# Aufwertung Strassenräume Innenstadt - Auswertung Mitwirkung Phase II

Bericht

Version 1.0 vom 15. Januar 2024

Abbildung 1: Spannungsfelder Zürcherstrasse<sup>2</sup>

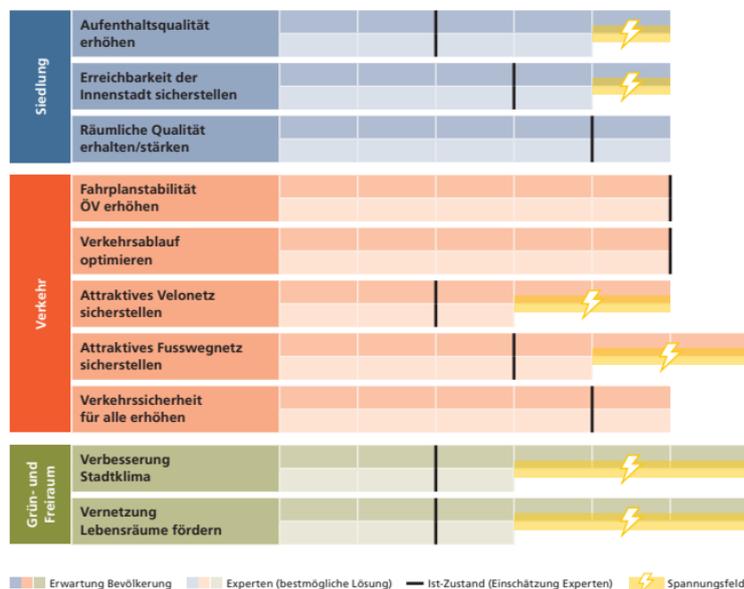
Die Erwartungen der Bevölkerung an die Zürcherstrasse (Vorstadt) werden gemäss der obigen Auswertung mit den geplanten Massnahmen nicht erfüllt. Dies betrifft besonders die Punkte Stadtklima und Vernetzung Lebensräume aber auch die Themen attraktives Velonetz, attraktives Fusswegnetz sowie Aufenthaltsqualität und Erreichbarkeit.

Abbildung 2: Spannungsfelder Ringstrasse <sup>4</sup>

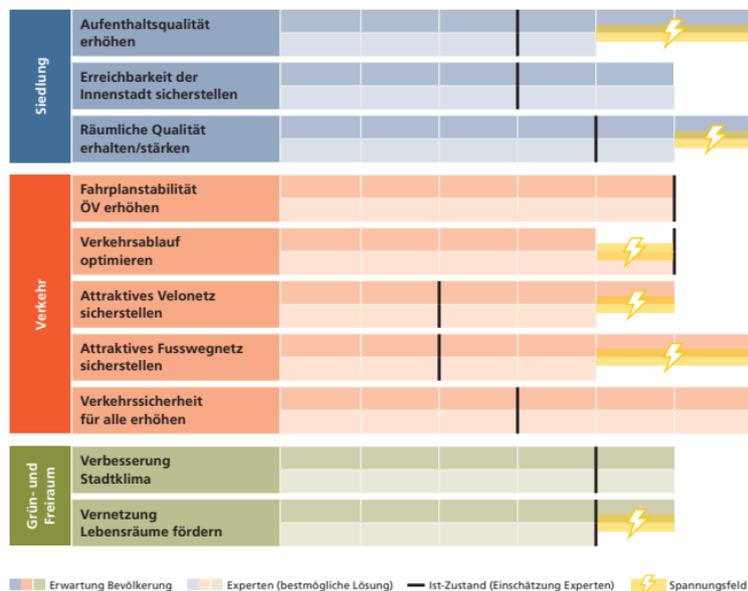
Wie oben ersichtlich, werden auch die Erwartungen der Bevölkerung an die Ringstrasse durch die nun geplanten Massnahmen leider nicht erfüllt. Das betrifft hier im Besonderen die Erwartungen in den Bereichen Aufenthaltsqualität und attraktives Fusswegnetz aber auch räumliche Qualität, attraktives Velonetz und Vernetzung der Lebensräume.

Wie können die Aufenthaltsqualität und die Vernetzung der Lebensräume gefördert werden? Wie kann die Attraktivität des Velo- und Fusswegnetzes erhöht werden? Ganz einfach indem Platz geschaffen wird. Nun können wir weder Autos und Lastwagen verkleinern noch ganze Häuserschluchten verschieben. Wir können jedoch mit der Einbahn bei den meistbetroffenen Strassen eine Fahrbahn weglassen und so einige wichtige Meter gewinnen. Im Faktenblatt der Stadt zur «Motion betreffend „Einbahn als grosse Chance für die Entlastung der Innenstadt“ der Gemeinderäte Stefan Leuthold und Lorenz Weber» schreibt der Stadtrat, dass ein Einbahnregime in der Vorstadt im Abschnitt Promenadenstrasse – Staubeggstrasse – Spannerstrasse – Zürcherstrasse vor zehn Jahren von der Bevölkerung nicht unterstützt wurde. Namentlich seien die Anwohner der Ringstrasse gegen den Versuch gewesen, weil sie zusätzlichen Verkehr befürchteten.<sup>5</sup> Mit Einbezug der Ringstrasse in den Einbahnring und zumindest vorläufigem Beibehalten des Gegenverkehrs auf grossen Teilen der Promenadenstrasse soll diesen Bedenken Rechnung getragen werden.
